De:
Envoyé: lundi 6 mai 2024 20:02
À: urbanisme@st-maximin.fr
Objet: Enquête publique : Observations projet d'ouverture à l'urbanisation secteur Bonneval
Pièces jointes: Avis délibéré environnemental quartier Bonneval.pdf

Avis délibéré
de la Mission régionale d'autorité environnementale
Provence-Alpes-Côte d'Azur
sur la modification n°3 du plan local d'urbanisme de Saint-
Maximin (83)

**N° MRAe
2023APACA48/3519**

Figure 2: Schéma de principe de l'OAP relative au secteur de Bonneval (source : rapport de présentation)

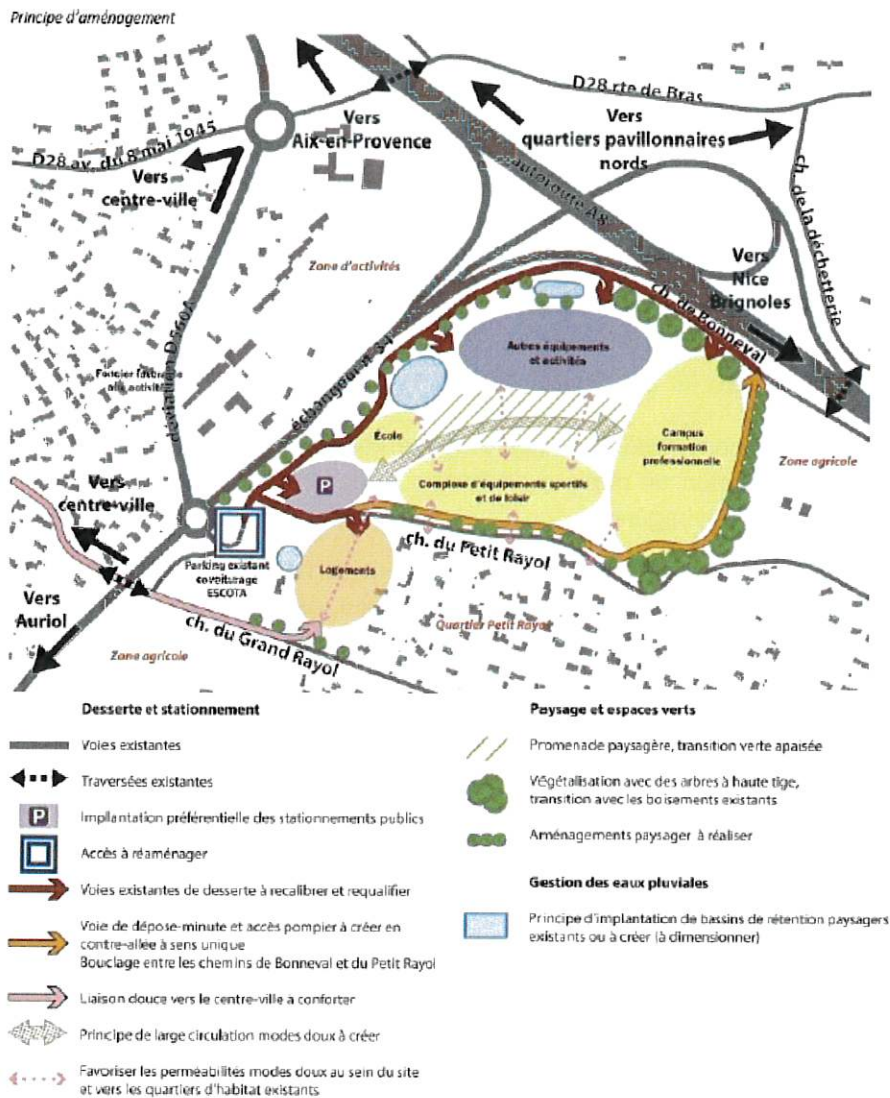
Pour la MRAe, la caractérisation de la qualité de l'air et de l'ambiance sonore au niveau du secteur de la modification est trop générale, alors qu'il est prévu l'implantation de bâtiments d'activité en bordure d'autoroute, avec une marge de recul de 40 mètres. Le dossier indique en effet : « *le parti d'aménagement favorise l'implantation des activités, en première ligne depuis l'autoroute et sa bretelle* ». Il est nécessaire de compléter le dossier par des cartes de modélisation superposées au plan prévisionnel d'occupation de la zone afin d'objectiver l'exposition des populations aux pollutions routières. S'agissant de la qualité de l'air, la commune peut utilement s'appuyer sur les données détaillées disponibles sur le site internet ATMOSUD (carte des différents polluants, notamment les dioxydes d'azote, marqueurs de la pollution routière). Le cas échéant, des mesures *in situ* permettront de dresser un état actuel précis et d'évaluer l'exposition des futures populations dans le cadre du suivi.

Le schéma d'aménagement du secteur réduit les marges obligatoires liées à la loi Barnier (de 100 m à 50 m par rapport à l'axe de l'autoroute A8 pour les constructions à usage d'habitation, et jusqu'à 40 m pour les autres constructions et de 75 m à 35 m par rapport à l'axe de la RD560) pour être identique aux autres marges définies sur la commune en zones urbanisées. Il est prévu que les bâtiments d'activité (notamment un hôtel) soient construits en bordure d'autoroute, les bâtiments d'habitation, les équipements sportifs (notamment de plein air) et l'établissement scolaire devraient se situer le long de la route départementale. Des prescriptions réglementaires d'isolement phonique des bâtiments seront mises en œuvre.

Pour la MRAe, en l'absence d'évaluation des impacts sanitaires de la modification, le dossier ne démontre pas avoir pris en compte les enjeux de qualité de l'air et d'ambiance sonore dans la définition des principes d'aménagement et du règlement s'appliquant à la future zone 1AUm. Cette évaluation est nécessaire pour assurer la prise en compte de ces nuisances, demandée dans le cadre de l'étude de dérogation aux dispositions issues de la loi Barnier⁶. Afin de préserver la population de la pollution de

La MRAe recommande de procéder, sur la base d'un état initial complété, à l'évaluation des impacts sanitaires (exposition à la pollution de l'air et aux nuisances sonores) sur la population future et de revoir le cas échéant le schéma de principe d'aménagement du secteur.

Pour la MRAe, ces dispositions ne garantissent pas la préservation des éléments de biodiversité à préserver identifiés dans l'état initial. Elles doivent être complétées en ayant recours aux dispositions de l'article L151-23 CU⁹ et être clairement identifiées dans le schéma d'aménagement de l'OAP.

La MRAe recommande de compléter le règlement de la future zone 1AUm et les dispositions de l'OAP afin de garantir la préservation des fonctionnalités écologiques du secteur à intégrer dans l'aménagement paysager.
